Interessado: Serviço Autônomo de Água e Esgotos de Mogi Mirim

Assunto: Aparente reconstituição inadequada de Galeria de Águas Pluviais inseridas a Avenida Brasil, em função da implantação do Coletor Tronco Santo Antonio, margem esquerda, nas proximidades dos PV's 18 e 19.

De: Gestão de Esgoto – Operacional Esgoto 1

Localização das bocas de lobo e tubulação (elipses vermelhas), onde se identificou problema de escoamento das águas pluviais - "Planta "As Built" do Coletor Tronco Santo Antonio, fornecida pela SESAMM"

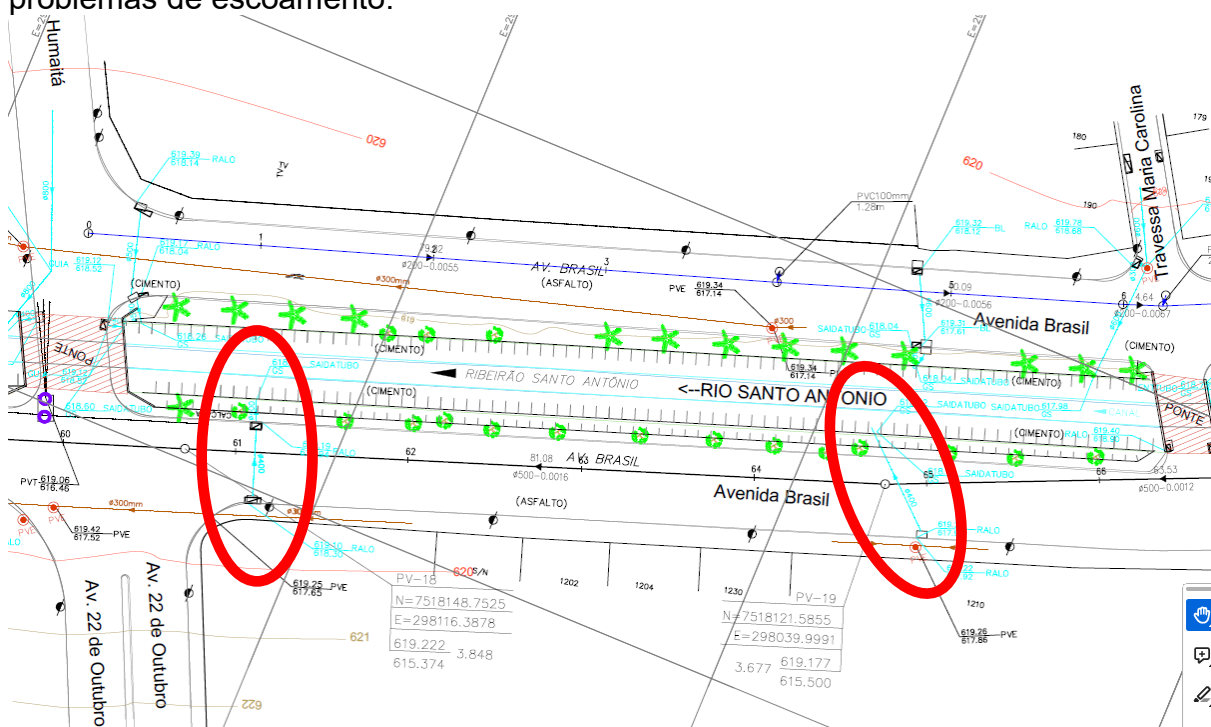
Segue o Croqui de localização das Galerias de Águas Pluviais que apresentam problemas de escoamento.

Com base em inspeção visual junto a GAP nas proximidades do PV 18, se verificou que na região sobre o traçado do Coletor Tronco Santo Antonio, a tubulação da galeria de águas pluviais em concreto (diâmetro de 400 mm) aparentemente foi emendada com uma tubulação em PVC Ocre (diâmetro de 300 mm).

Região da GAP obstruída (proximidades do PV 18)

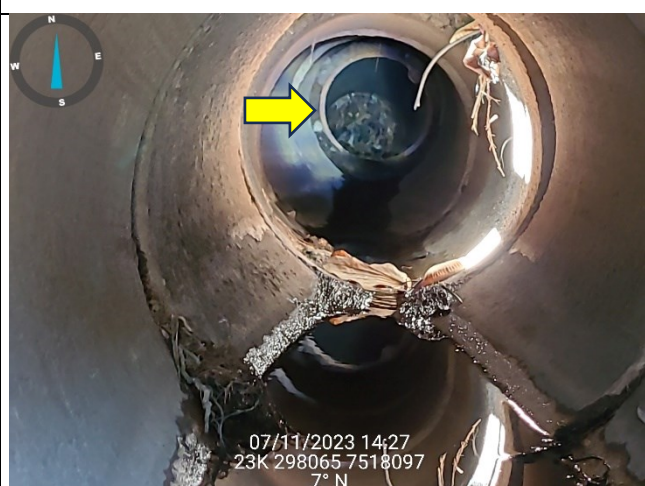
Em função da diferença de diâmetros na emenda, não há concordância entre as geratrizes dos tubos, sendo gerados ressaltos nas emendas que favorecem o acúmulo de detritos na tubulação com consequente obstrução da rede (fato ocorrido).

Detalhe da emenda do tubo em PVC Ocre, não havendo concordância entre as geratrizes dos tubos em concreto ocre (seta amarela)

Deste modo, com base em inspeção, há indícios de que quando da implantação do Coletor Tronco Santo Antonio, margem esquerda, a GAP existente pode ter sido quebrada durante a escavação, e a metodologia de reconstituição aparentemente não foi adequada.
